# **ENQUÊTE PUBLIQUE**

**Création d'une pico-centrale  
hydroélectrique**

**Sur le torrent des Perches**

# **RAPPORT D'ENQUÊTE**

Photographie transmise par le pétitionnaire

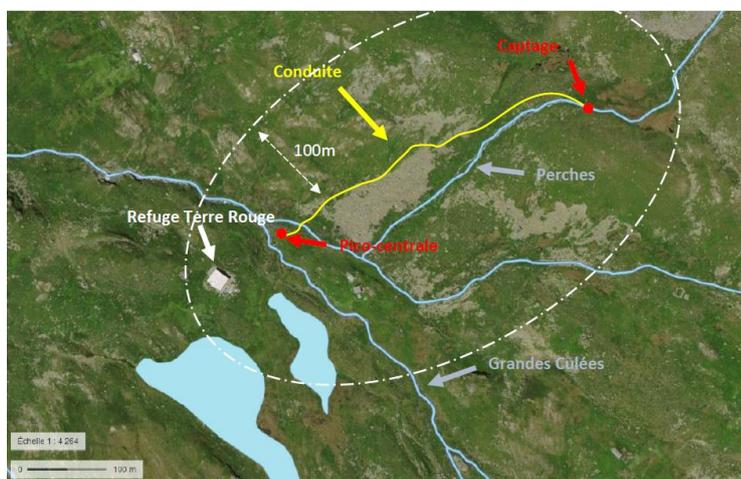
J'ai posée cette question au pétitionnaire, dans mon PV de Synthèse.

“Conformément aux préconisations des représentants des services de la Police de l'eau, un trou d'un diamètre de 80 mm a été percé dans la cuve du captage, en amont du captage d'eau pour alimenter la conduite, le 17 octobre 2019. Le débit réservé est donc effectif.

cf. photo ci-jointe.”

*La mise en œuvre de mesures d'urgence (ouverture de la vanne de dessablage), puis la création de cet orifice ont, a priori, réglé la question du débit réservé et de l'alimentation en eau du chalet de MM. THOMASSET et ALBRIEUX.*
